## 改善箇所説明図

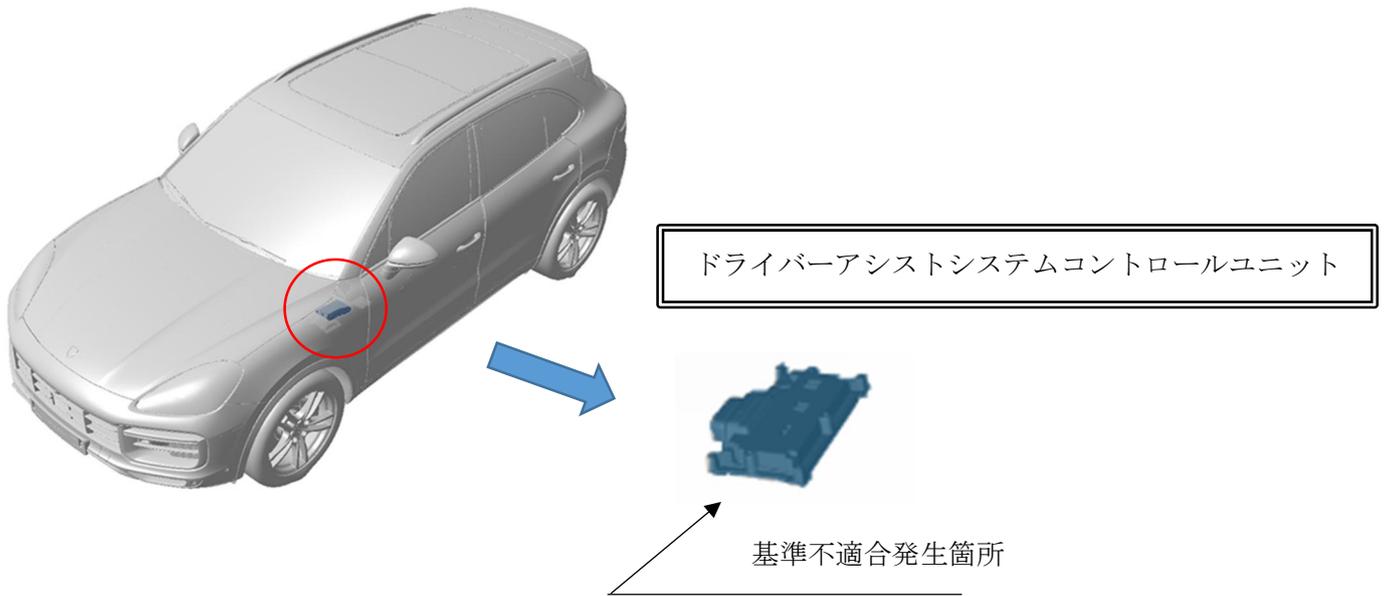
注：  内はプログラムを書き換える部品を示す。

ドライバーアシストシステムコントロールユニットにおいて、制御プログラムが不適切なため、カメラ映像信号の伝送が途切れることがある。  
そのため、サラウンドビューカメラの映像が映らなくなり、車両の直左映像（左ハンドル車にあっては車両の直右映像）が確認できず、保安基準に適合しないおそれがある。

全車両、ドライバーアシストシステムコントロールユニットのプログラムを、対策プログラムが準備できた車両から順次書き換える。
